廃炉発官 30 第 162 号  
平成 30 年 8 月 31 日

福島第一原子力発電所 特定原子力施設に係る実施計画 変更認可申請書

雨水処理設備、雨水移送設備の増設及び雨水RO濃縮水移送ラインの新設に伴い、下記の通り変更を行う。

## 2.36 雨水処理設備等

雨水処理設備等概略配置図 (全体)

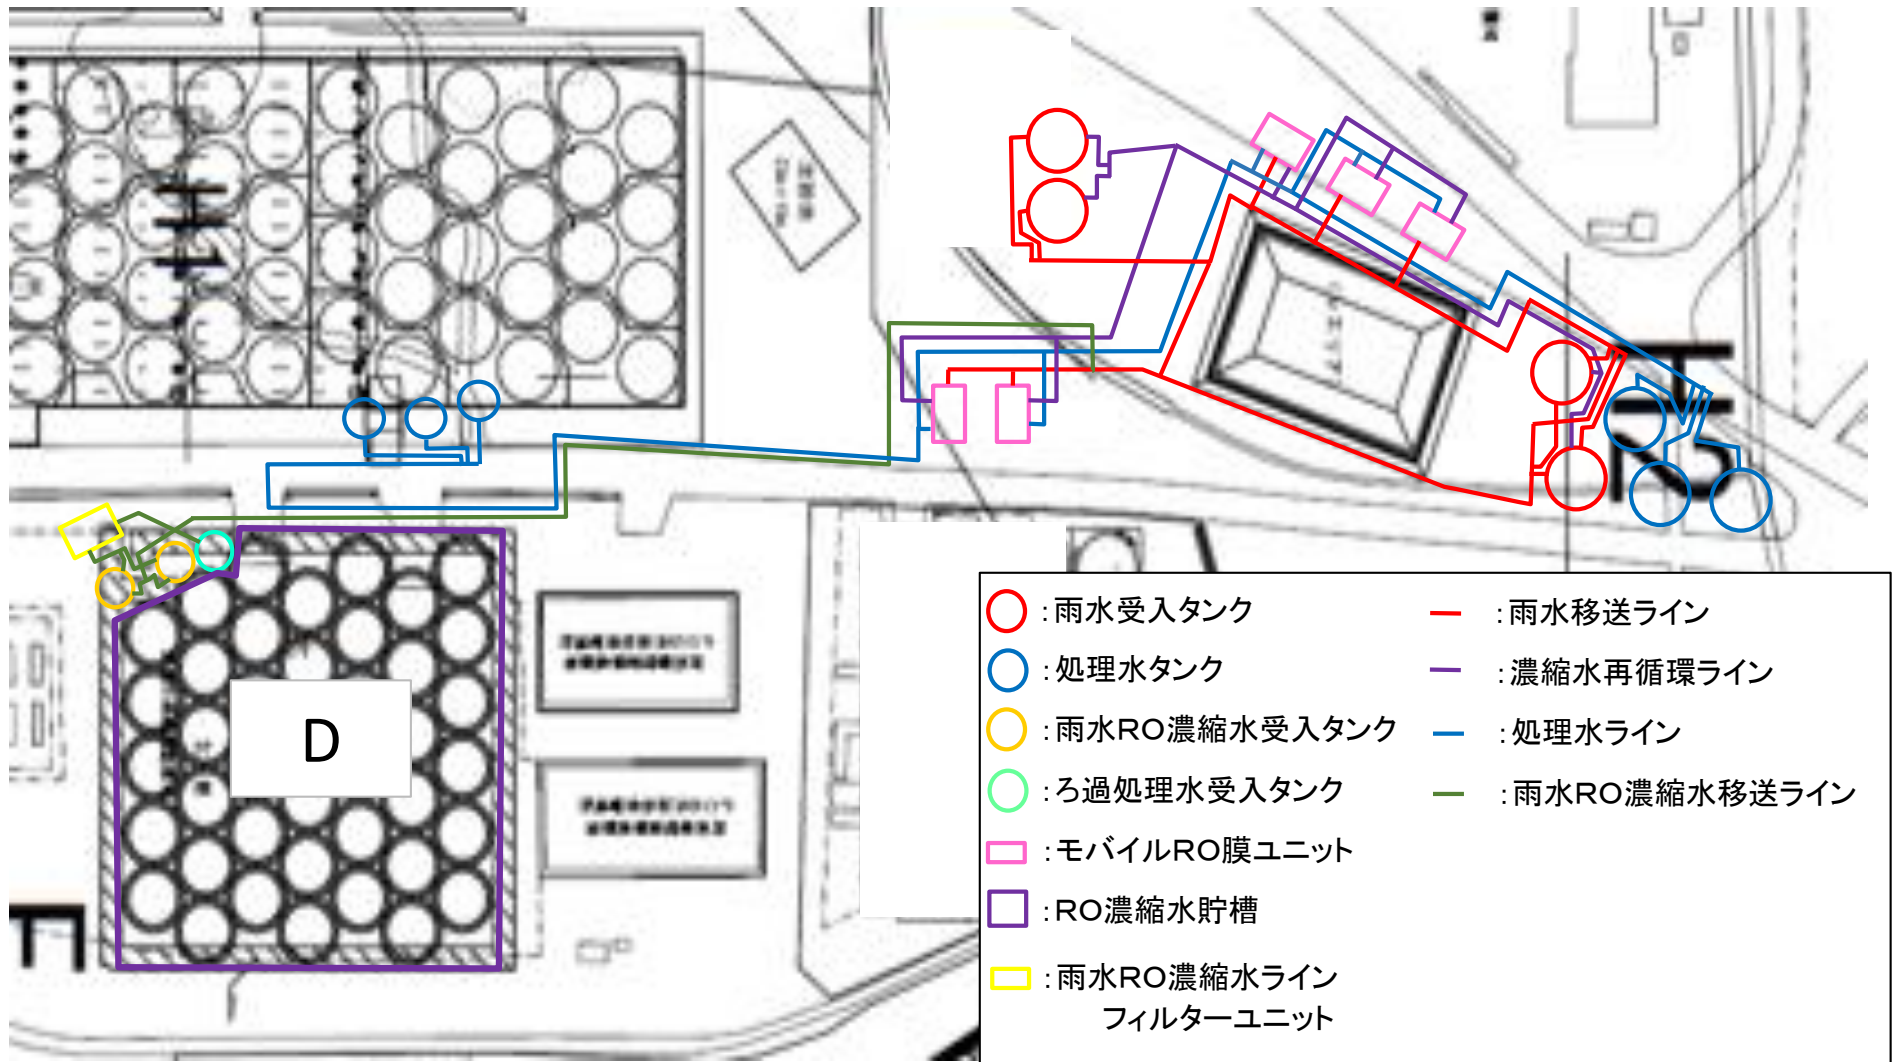
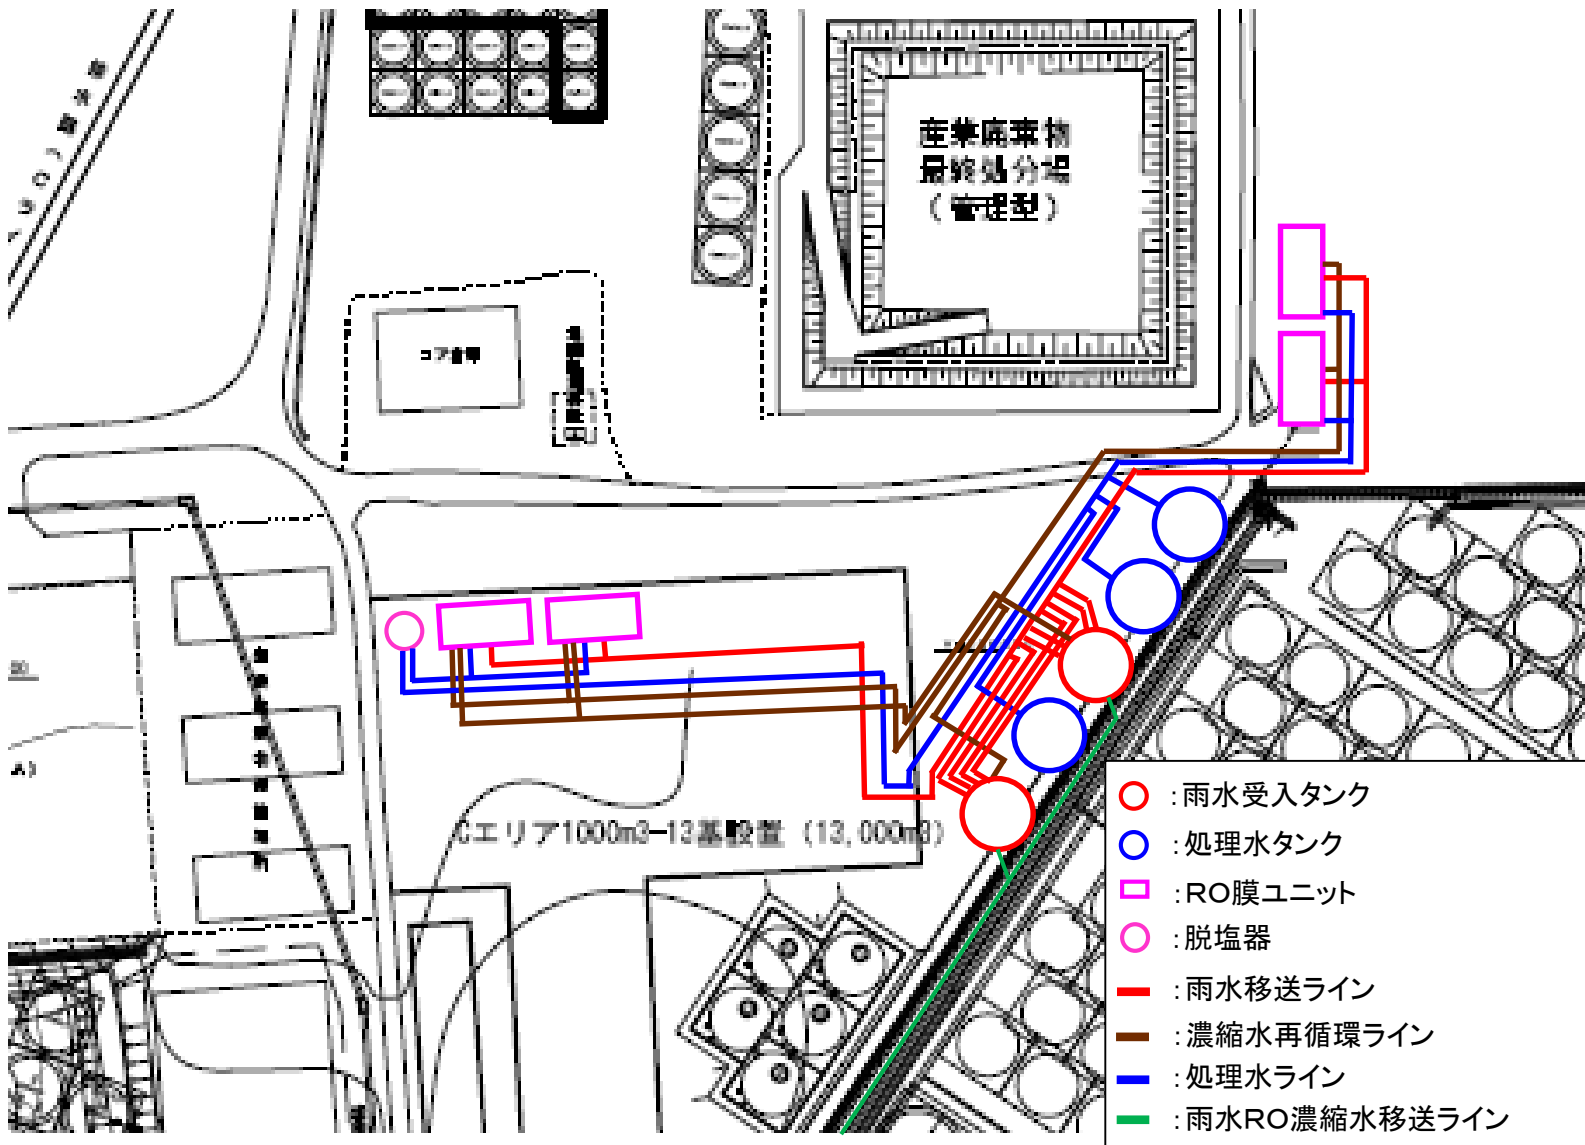
- ・雨水処理設備、雨水移送設備の増設及び雨水RO濃縮水移送ラインの新設に伴う記載の変更及び適正化

図1 雨水処理設備等の概要図

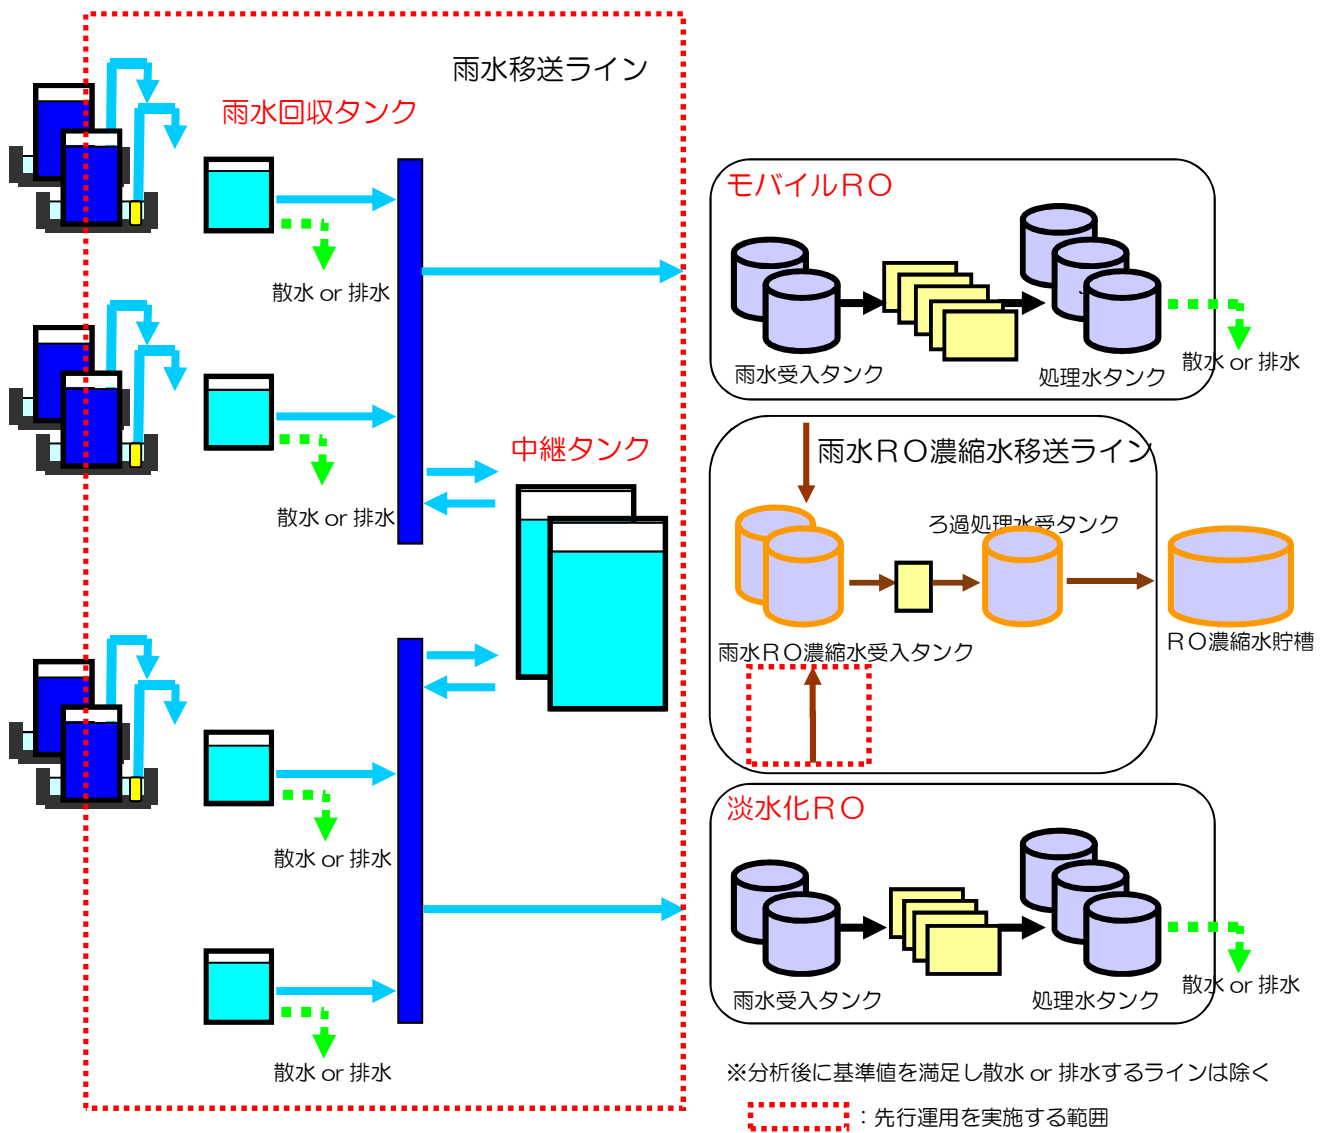
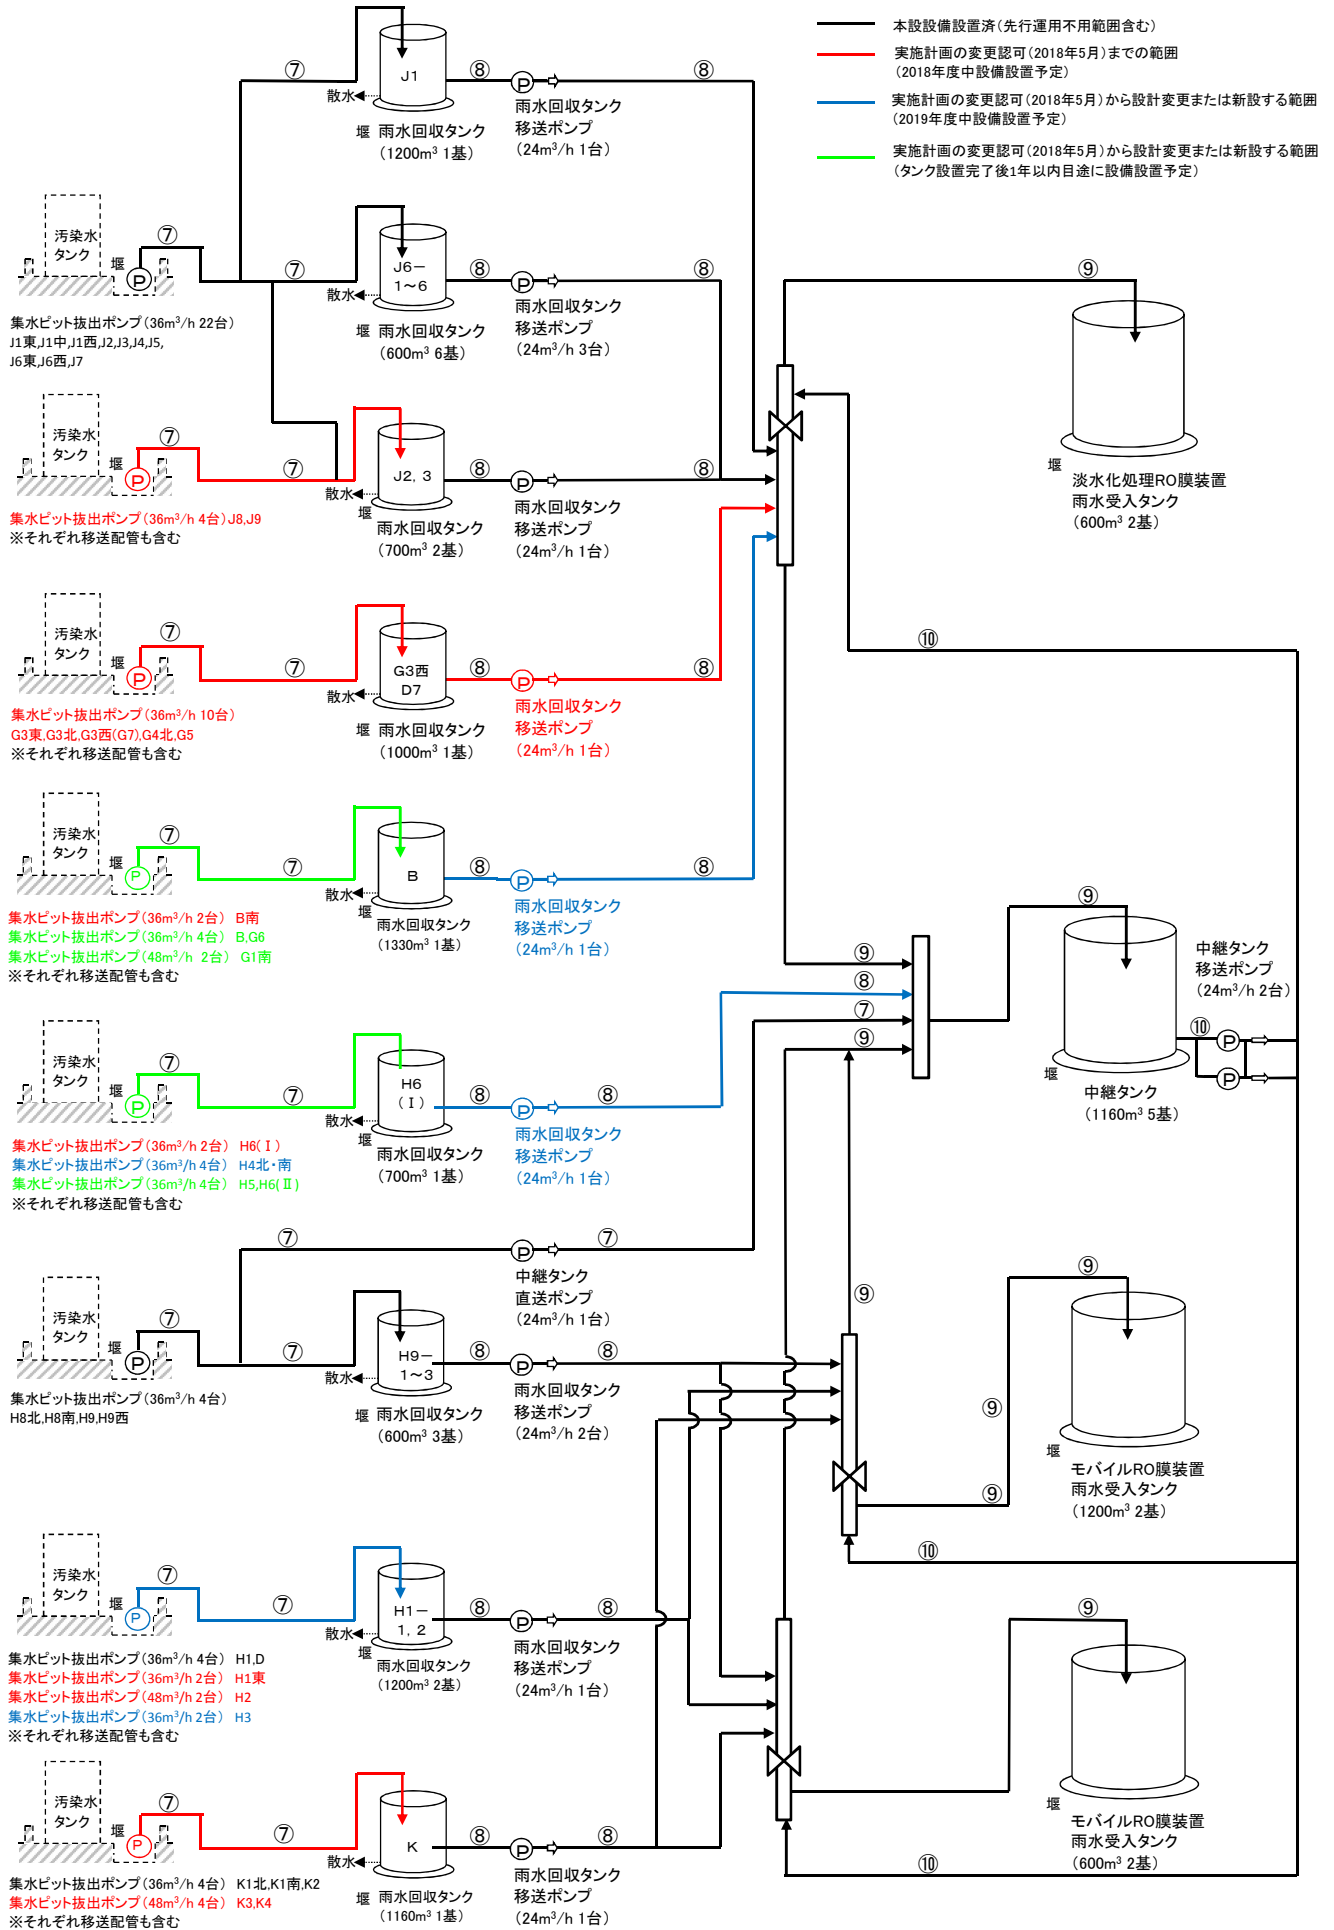
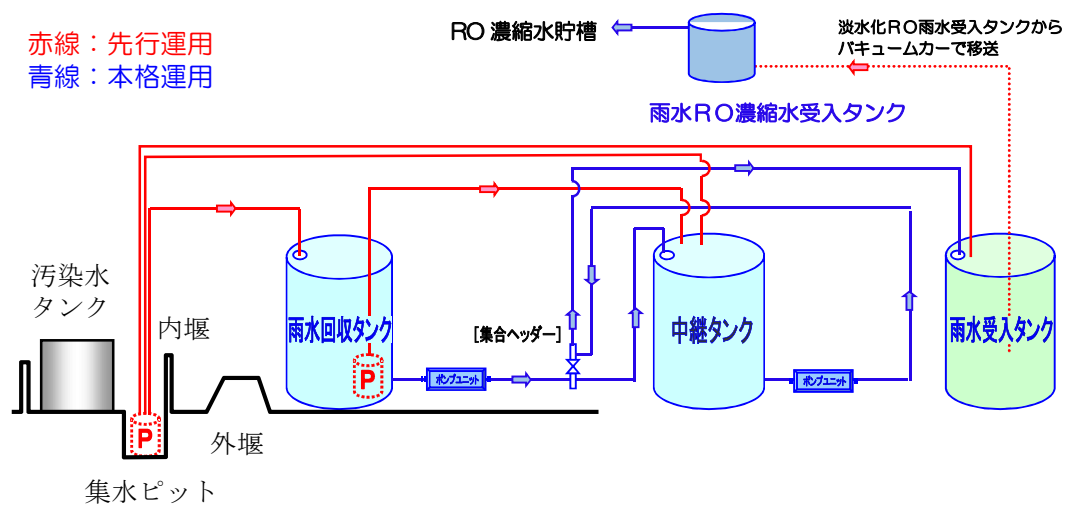
- ・雨水移送設備の増設及び雨水RO濃縮水移送ラインの新設に伴う記載の変更及び追加
- ・実施計画の変更認可に伴う設置完了目途の更新
- ・先行運用範囲見直しに伴う記載の変更

設備		設置完了目途
雨水移送ライン	実施計画の変更認可 (2018年5月) 範囲	2018年度中
	実施計画の変更認可 (2018年5月) から 設計変更または新設する範囲	2019年度中 タンクエリア設置完了後1年以内目途
雨水RO濃縮水移送ライン		2020年度中※1

※1 淡水化処理RO膜装置雨水受入タンクから雨水RO濃縮水受入タンクまでの雨水RO濃縮水移送ラインについては、配管布設距離が非常に長く、新設タンクエリア設置等の多くの工事と干渉するので、設置時期が2020年度中となる。また、先行運用範囲外のモバイルRO膜装置雨水受入タンクから雨水RO濃縮水受入タンクまでの雨水RO濃縮水移送ラインの設置時期は、2018年度中となる。
